**Avis délibéré de la mission régionale d'autorité environnementale
sur le parc photovoltaïque flottant porté par EDF Renouvelables
sur les communes du Cheylas et de Sainte-Marie-d'Alloix**

(2^e avis)

Avis n° 2024-ARA-AP-1727

Avis délibéré le 13 août 2024

Figure 4 : variantes 2020 (à gauche) et 2022 (à droite) du projet (sources : étude d'impact et note d'actualisation de l'étude d'impact et de son résumé non-technique de mai 2024)

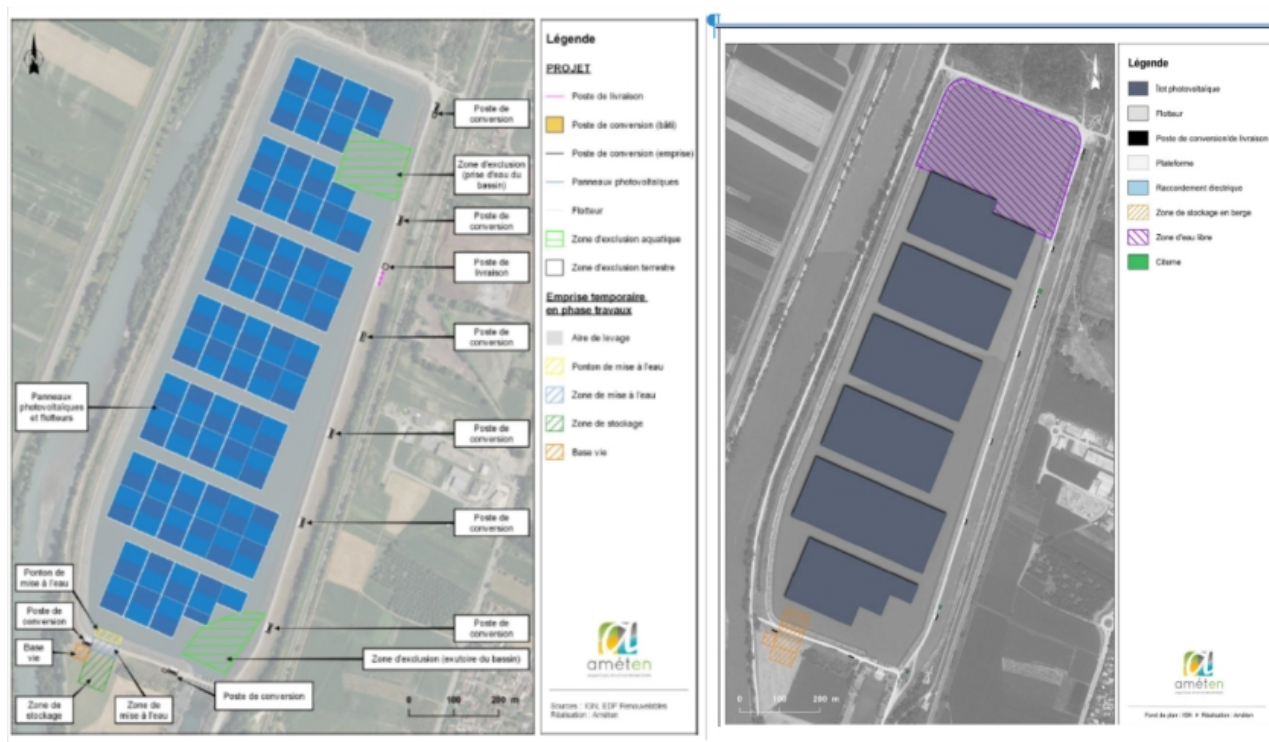
Le projet présente deux précédentes variantes, dans lesquelles les modes de fixation des panneaux (ancrage au fond ou fixation à la berge) n'étaient pas définis. En 2020, les panneaux étaient répartis en 7 îlots, et couvraient 30,5 ha de surface. En 2022, il ne restait plus que 6 îlots, couvrant comme dans l'actuelle variante 27,5 ha, laissant une surface en eau libre de 9 ha au nord du lac. L'actuelle variante permet d'accroître cette surface et de créer celle plus réduite au sud.
